**DRINGENDE SICHERHEITSINFORMATION**

Produktname:	Alaris™/ Asena™ CC, GH Spritzenpumpe
Produktcodes:	8002TIG01, 8002TIG01-G, 8003TIG01, 8003TIG01-G
Seriennummern:	Betroffene Seriennummern siehe Anhang I
FSCA-Kennung:	RA-2018-04-01
Datum:	August 2018
Art der Maßnahme:	Dringende Sicherheitsinformation

### **Anhang III Fortsetzung:**

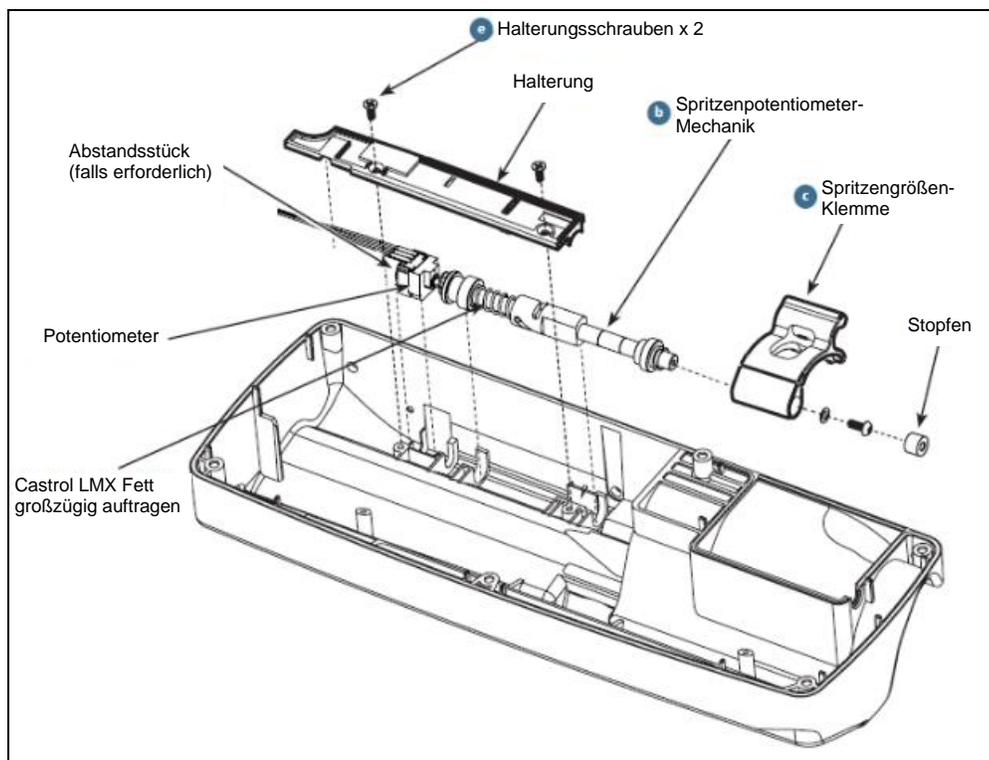
**Hinweis:** Wenn das Potentiometer von einem älteren Typ mit blauem Gehäuse ist, prüfen Sie, ob das Abstandsstück vorhanden ist. Wenn das Abstandsstück nicht vorhanden ist und die Nocke scharfe Kanten hat, setzen Sie bei der Neumontage das Nocken-Kit ein. Wenn die Nocke scharfe Kanten hat oder das Abstandsstück nicht korrekt eingesetzt ist, könnte dies zu übermäßigem Verschleiß um das Frontgehäuse herum führen. Mechanische Bewegungen und kleine Veränderungen des Spritzendurchmessers können zu einem Fehler bei der Spritzenerkennung führen, der auftreten kann, wenn das Abstandsstück nicht vorhanden oder das Gehäuse verschlissen ist. Bei Potentiometern mit schwarzem Gehäuse ist kein Abstandsstück erforderlich. Wenn Sie ein Potentiometer mit Abstandsstück mit einem neuen Potentiometer mit schwarzem Gehäuse ersetzen, setzen Sie das Abstandsstück nicht wieder ein.

1. Entfernen Sie die Halterungsschrauben der Spritzenpotentiometer-Mechanik, die Gehäuseklammer und die Halterung.
2. Entfernen Sie das Abstandsstück und entsorgen Sie es, hebeln Sie dann die Spritzenpotentiometer-Mechanik aus der Verkleidung und ziehen Sie das Potentiometer heraus.

3. Ziehen Sie die Spritzenklemme vollständig zurück. Entfernen Sie vorsichtig den Stopfen, die Schraube und die Unterlegscheibe. Ziehen Sie fest an der Spritzenklemme, um diese zu entfernen.

4. Hebeln Sie die Spritzenpotentiometer-Mechanik vorsichtig aus der Verkleidung und ziehen Sie ihn durch das Gehäuse. Entfernen Sie das Wellenlager und die V-Ring-Dichtung.

5. Befestigen Sie die Montage-Ladevorrichtung an der Spritzenpotentiometer-Mechanik. Bringen Sie das Wellenlager und die V-Ring-Dichtung am Ende der Vorrichtung an.

6. Legen Sie die Baugruppe auf eine Seite, Potentiometer nach links, Kabel nach oben. Die Injektionsfunktion „Pip“ an der vorgeformten Welle sollte sichtbar sein.

7. Setzen Sie den Dichtungsschutz in das obere Gehäuse ein und laden Sie die Spritzenpotentiometer-Mechanik. Drücken Sie die V-Dichtung gegen den Schutz.

8. Entfernen Sie den Schutz und drücken Sie die Spritzenpotentiometer-Mechanik durch das Loch im Frontgehäuse, bis sich die flachen Seiten im Gehäuse befinden und das Potentiometer mit der Aussparung des Gehäuses ausgerichtet ist. Stellen Sie sicher, dass sich das Form-Pip an der Seite befindet.
9. Schieben Sie das Abstandsstück bei Bedarf an der Seitenwand der Spritzenpotentiometer-Aussparung nach unten. Drehen Sie das Abstandsstück nach „außen“.

10. Montieren Sie die Spritzenhalterung so, dass das Abstandsstück sichtbar aus der Halterung herausragt. Bringen Sie die Gehäuseklammer an. Befestigen Sie diese mit zwei Schrauben.
11. Entfernen Sie die Montage-Ladevorrichtung.
12. Bewegen Sie die Abflachungen der Welle in die offene Position.
13. Setzen Sie die Spritzenklemme über die Welle und montieren Sie die Schraube, die Unterlegscheibe und den Stopfen in das Wellenende.
14. Bitte führen Sie am Ende ein Leistungsüberprüfungsverfahren (PVP) und eine Neukalibrierung durch.
